表 B.5 旁站监理记录表

工程名称：中地能源白水 20MW 光伏农业科技大棚电站项目

编号 CZZHJL-022

旁站监理的部位和工序：墙、顶板砼浇筑

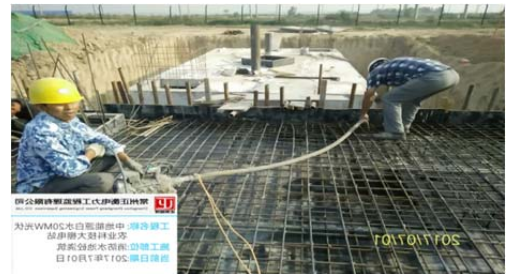
- 1、消防水池、污水收容池顶板钢筋垫块和马凳不足。
- 2、上人孔模板安装不方正。

- 1、安排工人对消防水池、污水收容池顶板钢筋增加垫块和马凳。
- 2、安排人重新安装上人孔模板。

施工单位已整改完成。
